СТОЛИЧНА ОБЩИНА  
"МЕТРОПОЛИТЕН" ЕАД

Изх. № 1090/10/1  
София 16.03.2015 г.

„Проект за разширение на метрото в София, трета метролиния, първи етап - от км 4+950 до км 11+966, 34 - Доставка на метровлакове и изпълнение на системи за управление“

На основание чл.29, ал.2 от ЗОП и Раздел VI, т.3 от Документацията за участие, даваме разяснения на постъпили въпроси с писмо **Вх.№1090/12.03.15г.**

# ЛИСТ 5/5

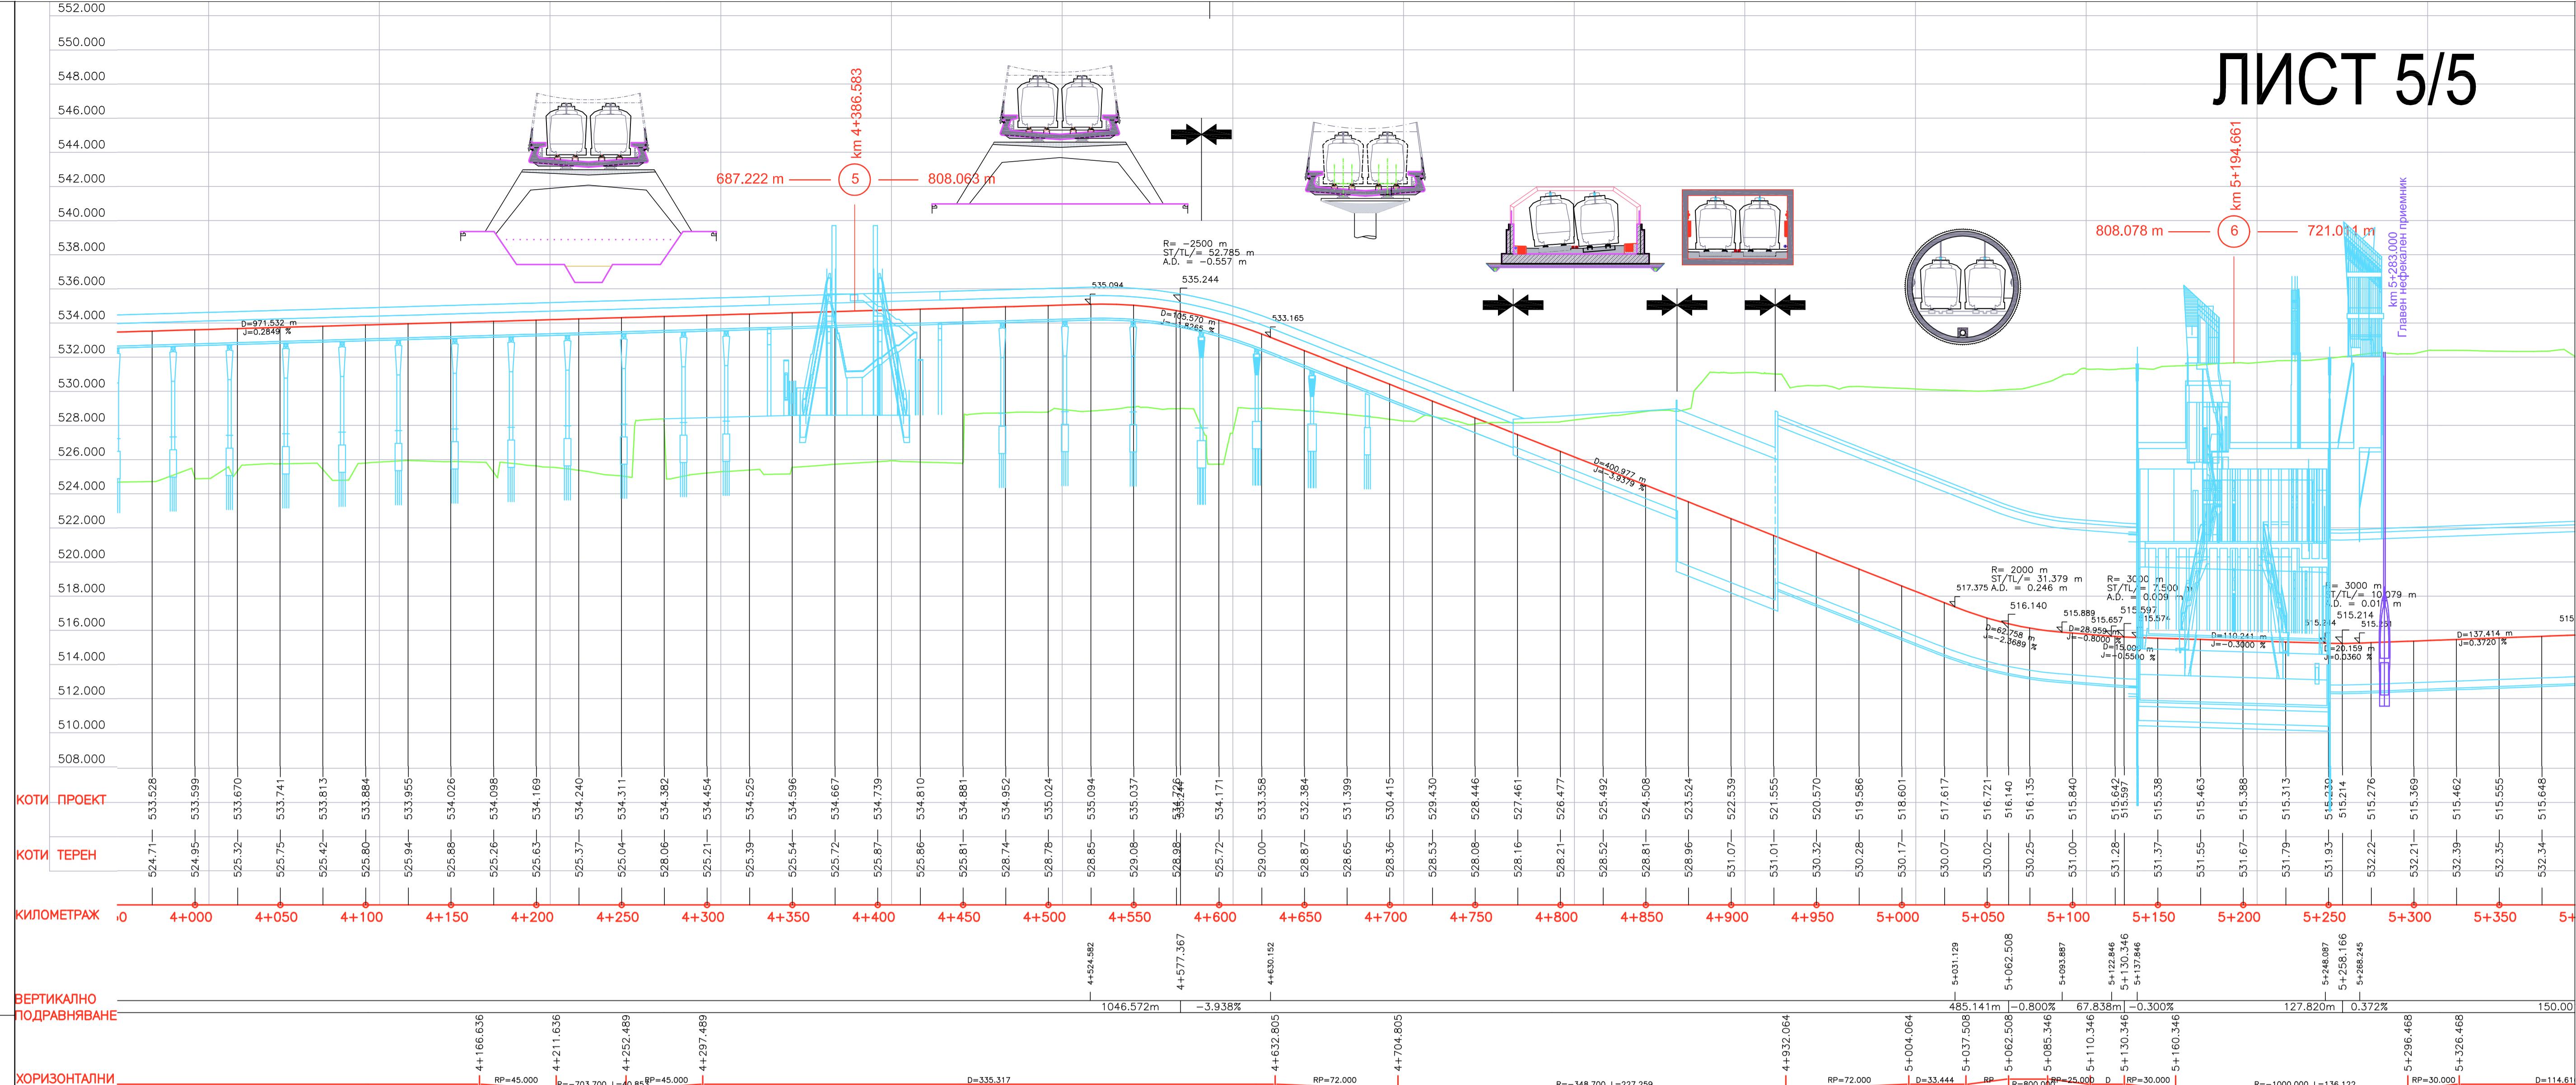
В опция 1, страница 5 от 5 липсва метростанция 5.

Молим да ни предоставите липсващата част, включително разположението на релсите.

Метростанция 5 е част от участъка на опцията за допълнително възлагане и изпълнение - от км 0+000 до км 4+950.

Прилагаме чертеж 5/5.
